Onderwerp: FW: toetsing ontbrekende bijlages ontwerpnota Ellewoutsdijk

haveToetsing ontbrekende bijlages ontwerpnota Ellewoi

Aan : Projectbureau Zeweringen
van : Hans van der Sande
Afschrift : Geert van Es, Ad Beaufort, Andre Marinisse
Datum : 13 april 2006
Betreft : PROJECT ZEEWERINGEN, HAVEN ELLEWOUTSDIJK AANSLUITCONSTRUCTIES (WS DP 468)

Erratum Ontwerprapport Ellewoutsdijk (Fort en Haven)

Principeschets overlaging westelijke havendam

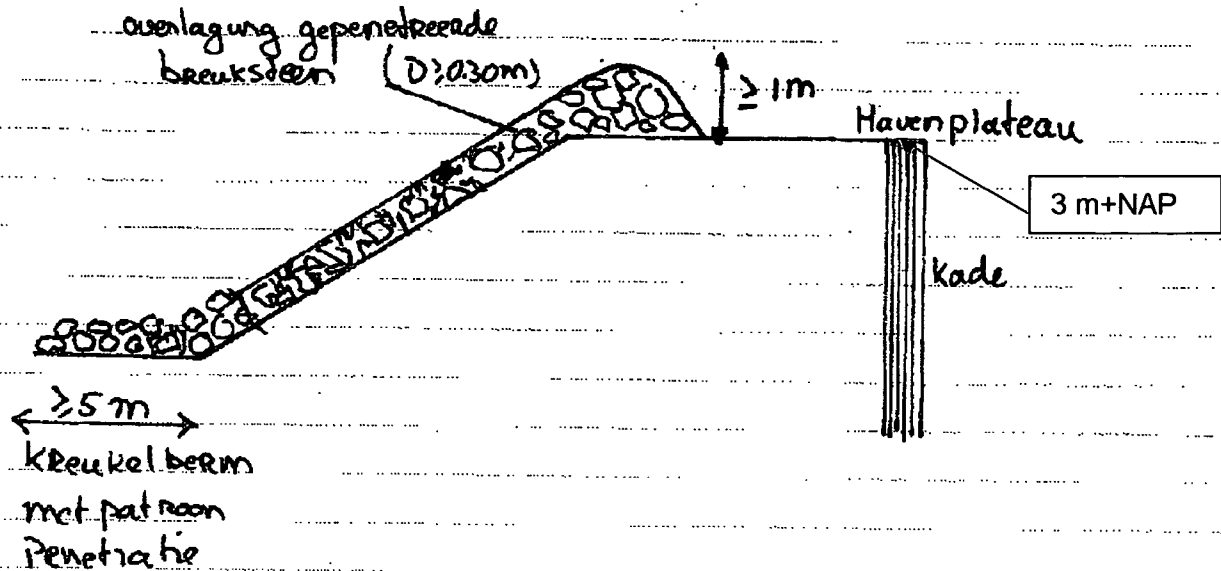
Gezien de aanwezigheid van oude restanten achter de kades en in de dijk over het gehele traject in de haven, wordt gekozen voor een oplossing aan de buitenkant van het dijklichaam. Hierdoor moet een deel van de havendam onder maatgevende omstandigheden blijven staan. Als oplossing is gekozen voor het overlagen van de havendam met gepenetreerde breuksteen over een lengte van 50 meter en een zware kreukelberm. De beëindiging van de overlaging moet zwaar worden uitgevoerd om doorgaande schadegroei te verhinderen dan wel sterk te vertragen (de beëindiging steekt 1 meter in de dijk en is minimaal 1 meter breed). Hierbij past ook een patroon gepenetreerde kreukelberm. In de bijlage wordt hiervan een principe schets gegeven.

Voor het dimensioneren van de patroon gepenetreerde kreukelberm en de overlaging zullen de vigerende ontwerpregels van het projectbureau worden gehanteerd. Als minimum dient wel te worden uitgegaan van een dikte van 30 cm. Door de zware beëindiging van de overlaging en de patroongepenetreerde kreukelberm zal schadegroei beperkter zijn dan destijds in 1990 is opgetreden bij de kop van de Sloehavendam waar voor een niet gepenetreerde basaltglooing na 24 uur stormbelasting de schade beperkt bleef tot een gat van ± 200 m². Op basis hiervan wordt verwacht dat onder maatgevende omstandigheden bij een dergelijke constructie de schade zich maximaal over 10 meter zal uitstrekken, gerekend vanuit de beëindiging.

Ter beperking van de golfbelasting in de haven wordt als de dikte van de overlaging op de kruin uitgegaan van 1 meter.

Principe oplossing bij haven Ellewoutsdijk

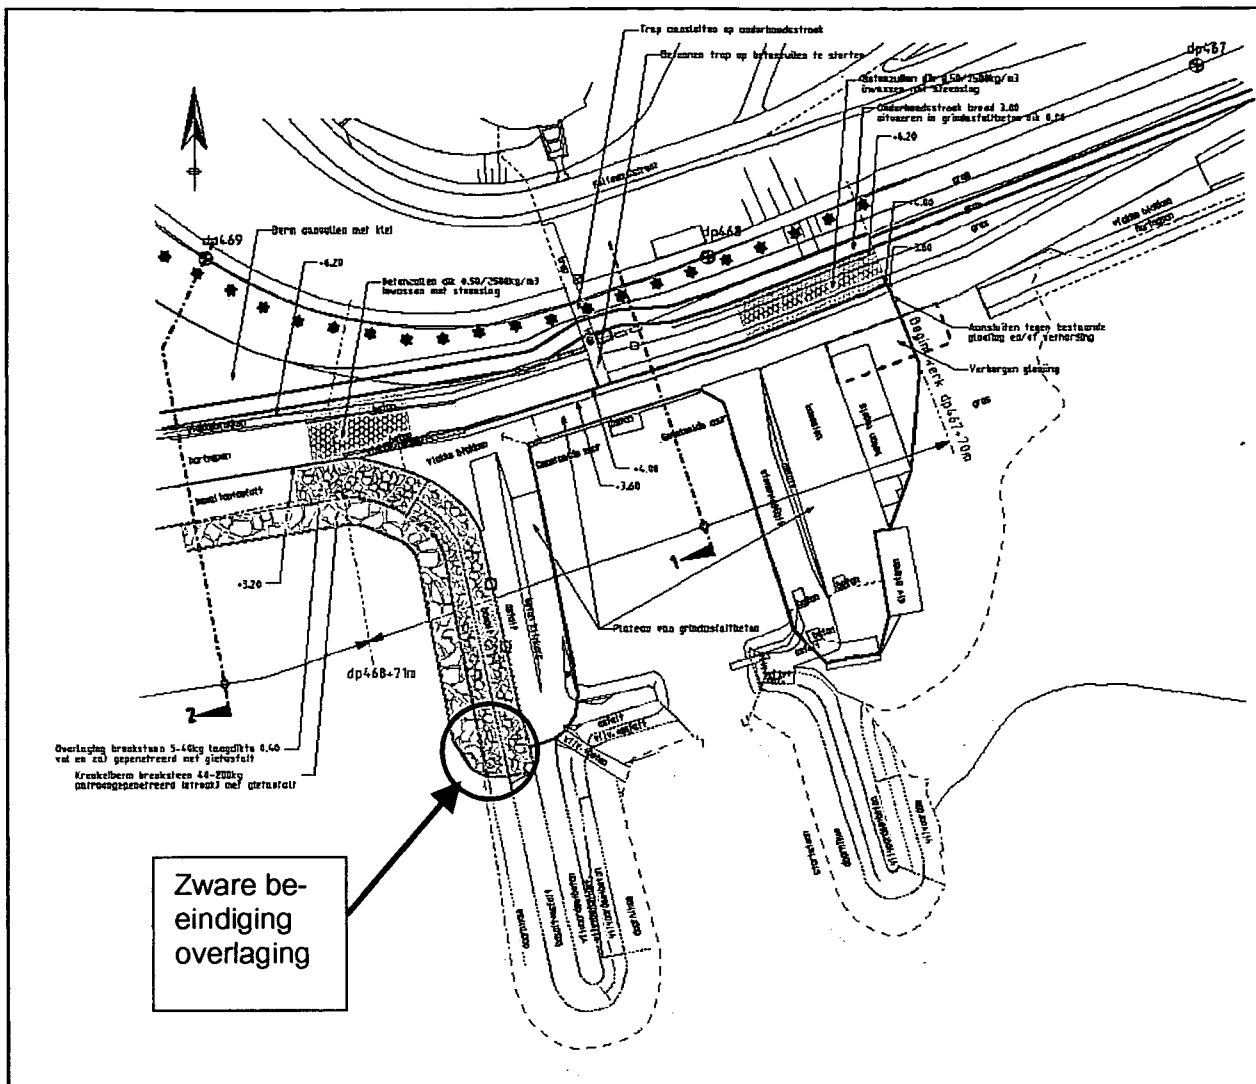
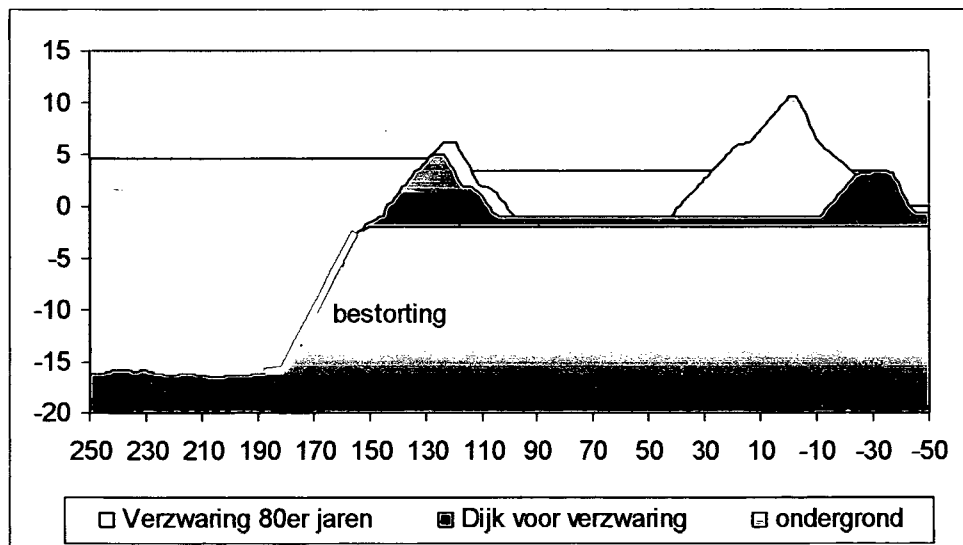
De U-vormige kademuur wordt onder maatgevende omstandigheden niet zwaar belast. Aan de westzijde wordt onder maatgevende omstandigheden de kademuur geheel niet belast. In het midden en de oostzijde is de golfaanval gering omdat bij een lagere waterstand de westelijke havendam de golfbelasting aanzienlijk zal reduceren. Bij verdere stijgende waterstand ligt de constructie meer dan 1 meter onder water waardoor de belasting op de constructie beperkt zal zijn. De maximale belasting vindt plaats bij extreem laag water. Hierdoor is sprake van bewezen sterkte en zijn geen berekeningen noodzakelijk. De sterkte van de kademuur is dan ook toereikend.

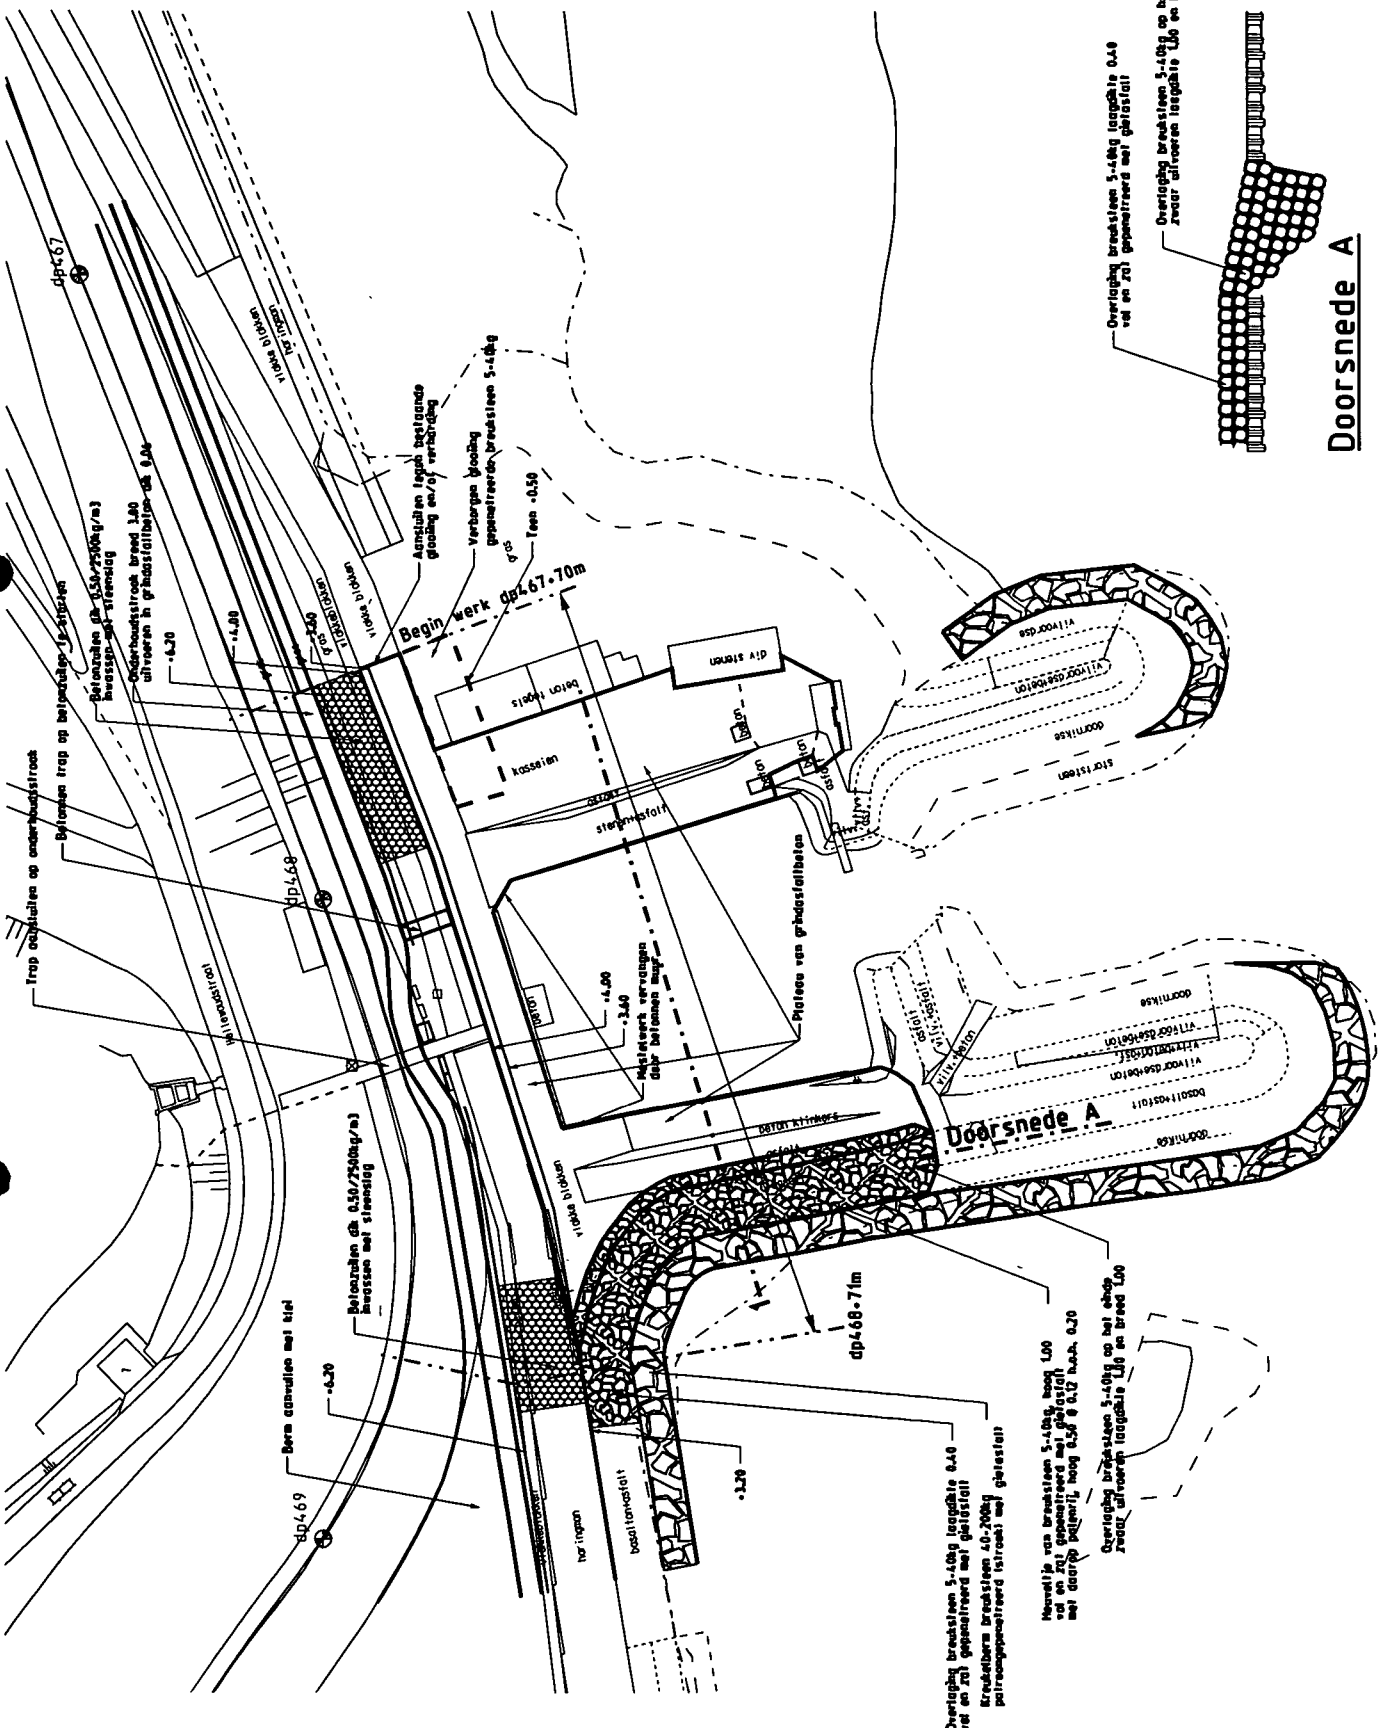
De westelijke havendam zal worden overlaagd (vol-en-zat) met een laagdikte van 40 cm, sortering 5-40 kg. Op de kruin zal een extra 'heuveltje' worden aangebracht, om golfoverslag in de haven te beperken (wens van de watersportvereniging). Dit heuveltje is 1,0 m hoger dan het bestaande niveau van de kruin (zie Figuur 2). Op dit heuveltje wordt een palenrij aangebracht (palen rond 12 cm, 5 per strekkende meter) die 0,5 m boven het heuveltje uitsteken.

De beëindiging van de overlaging wordt zwaar uitgevoerd om doorgaande schadegroei te verhinderen dan wel sterk te vertragen (de beëindiging steekt 1m in de dijk en is 1 m breed. Op de kruin van de dam wordt grindasfaltbeton aangebracht (dikte 15cm, zie memo vdSande). Onder het grindasfaltbeton wordt een laag van 25 cm fosforslakken aangebracht op een geotextiel.

Op het plateau aan de oostelijke zijde van de havendam zal ook grindasfaltbeton worden toegepast (dikte 15 cm). Onder het grindasfaltbeton wordt een laag van 25 cm fosforslakken op een geotextiel aangebracht. De dam wordt slechts in geringe mate aangevallen (zie memo Hans vd Sande). Voordat het havenplateau opnieuw bekleed wordt, zal er een verborgen glooiing worden aangelegd, zodat daar in de toekomst op aangesloten kan worden. De verborgen glooiing bestaat uit vol en zat gepenetreerde breuksteen (5-40 kg, laagdikte 40 cm).

Erratum Figuur 2

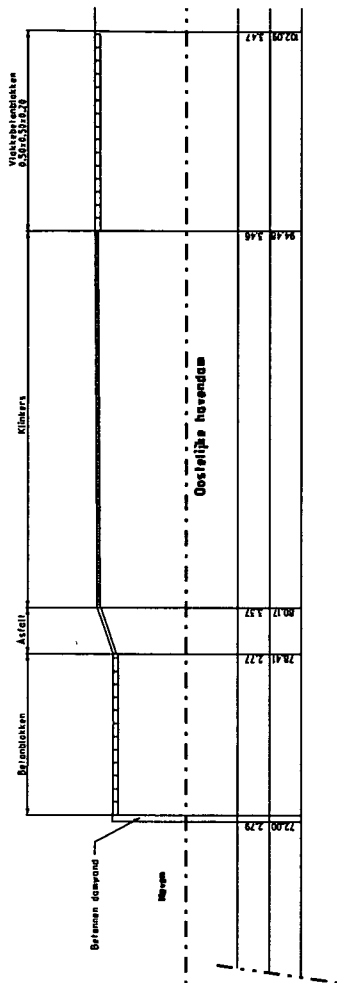
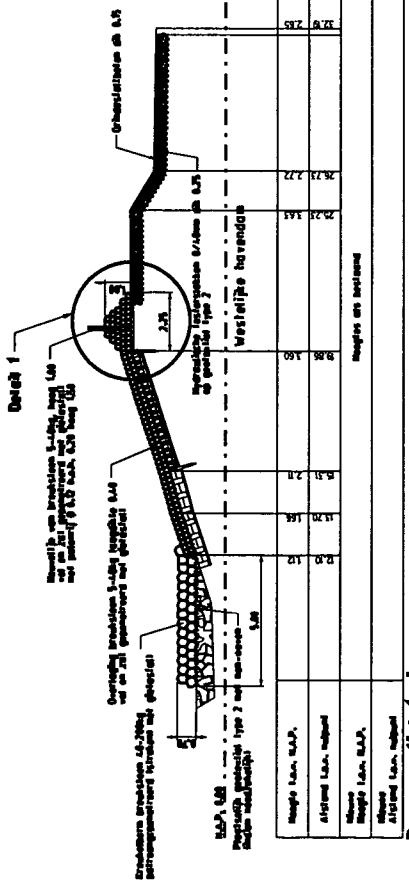
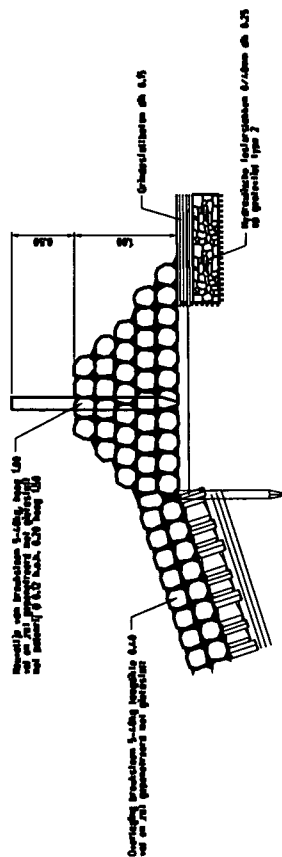
voorgesteld in de memo van Hans vd Sande) zal een palenrij worden aangebracht die 0,5 m boven het heuveltje uitsteekt (zie figuur 2).
